泊発電所(1,2号炉)  
ボーリング孔内試験と岩石試験に  
関する指摘事項について

昭和59年2月7日

第1図 ボーリング調査位置図

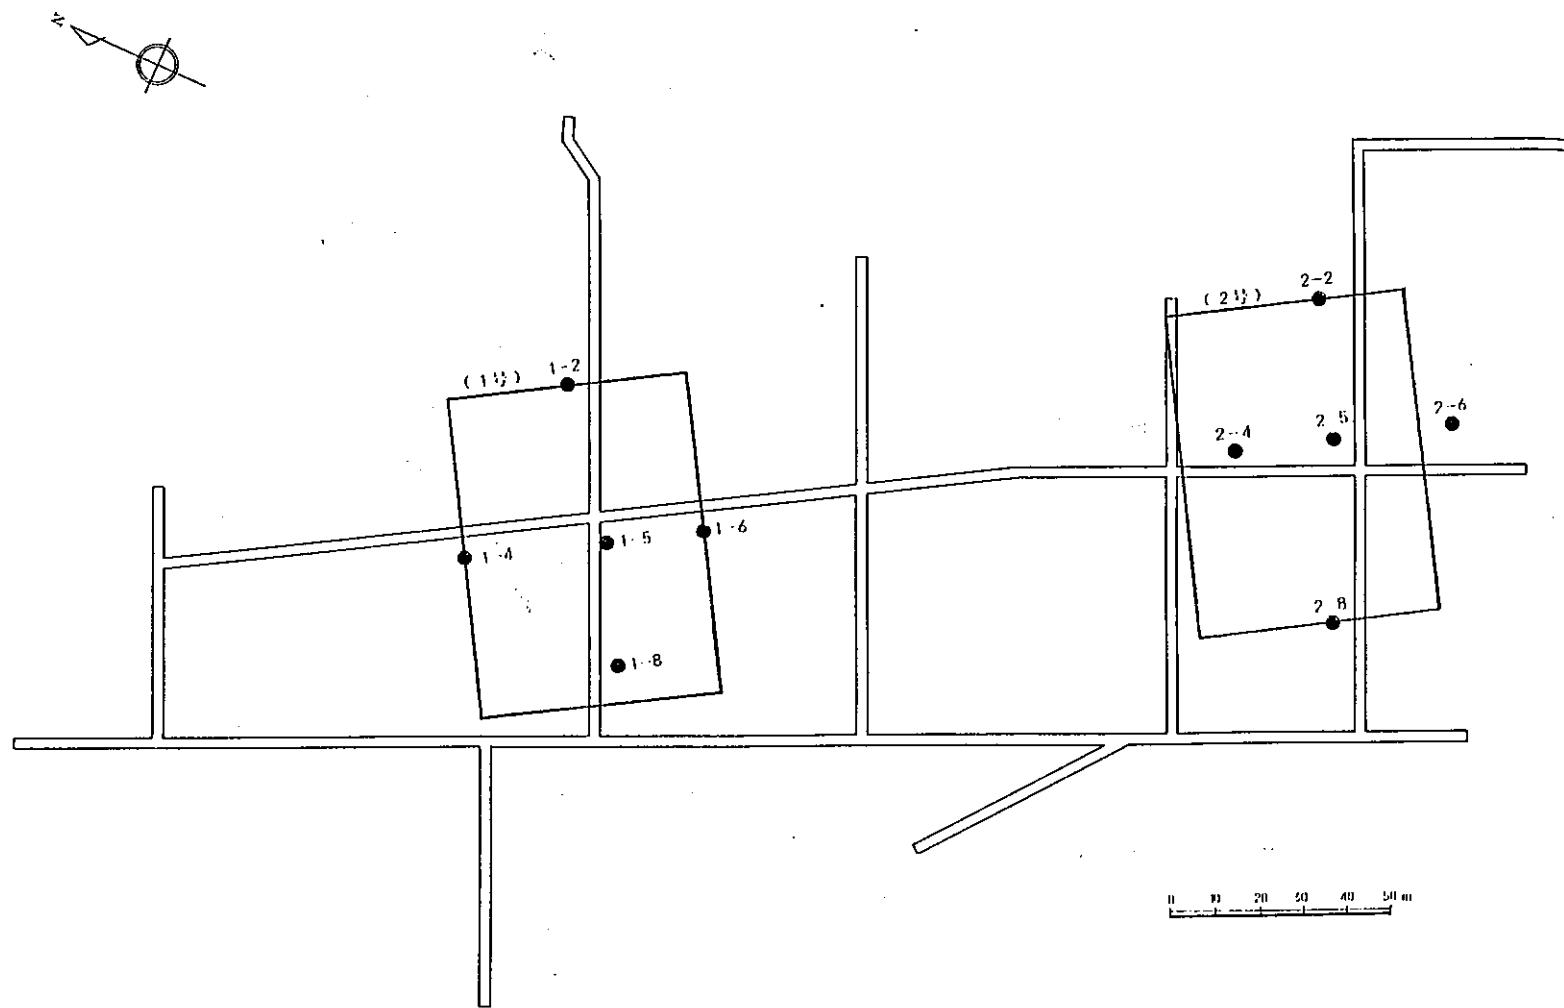
ホーリング孔内試験（PS検層，孔内載荷試験）結果、  
岩石試験（密度，S波伝播速度，一軸圧縮強度）結果と地質  
岩盤分類及びRQDの関係について第1図に示す原子炉建屋  
基礎ホーリングにおける対比図を第2図に示す。
